EXP VSC-013-2024
MUNICIPIO DE PASTO

RESOLUCIÓN No. 467 -

Por medio de la cual se Otorga un Permiso de Vertimientos

Gráfica 1. *Comportamiento Demanda Biológica de Oxigeno.*

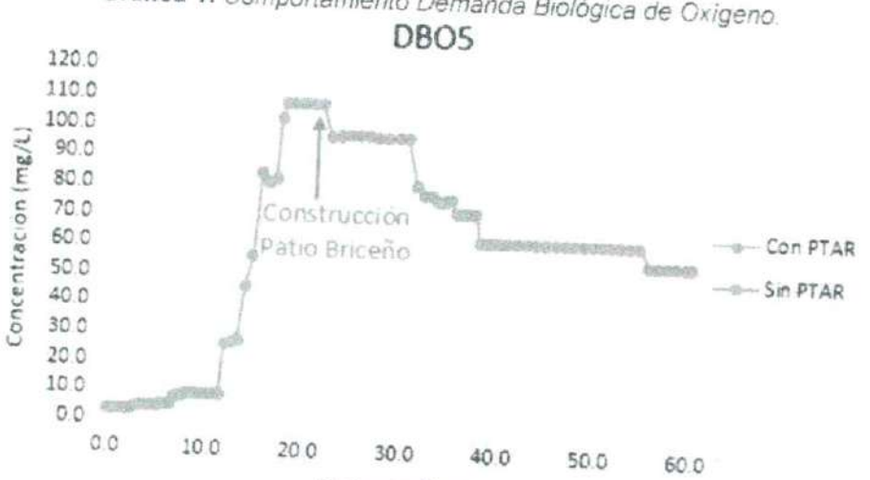
Como se puede observar en la gráfica 1, los valores de Demanda Biológica de Oxígeno en el Río Pasto después de la descarga del vertimiento sin previo tratamiento, aguas abajo aumentan levemente sin que pueda alterar las características de la fuente. No obstante, es de importancia la implementación del STAR para mitigar dicha contaminación en la fuente receptora.

Gráfica 2. Comportamiento de Solidos Suspendidos Totales.

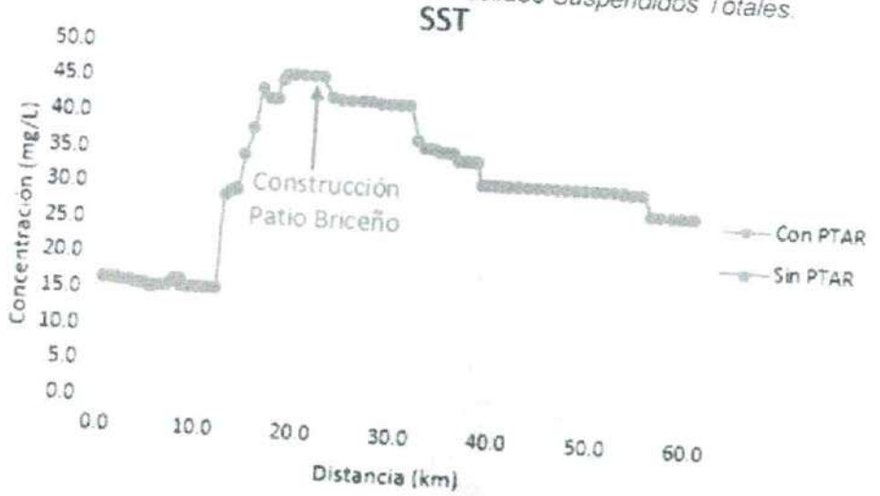
En la gráfica 2, las concentraciones de Solidos Suspendidos Totales no presentan cambios significativos, debido al bajo caudal del vertimiento presentado en el plan de ingeniería. Sin embargo, con la construcción del sistema de tratamiento, ayudará a minimizar los impactos negativos por la generación de las aguas residuales domésticas del proyecto.
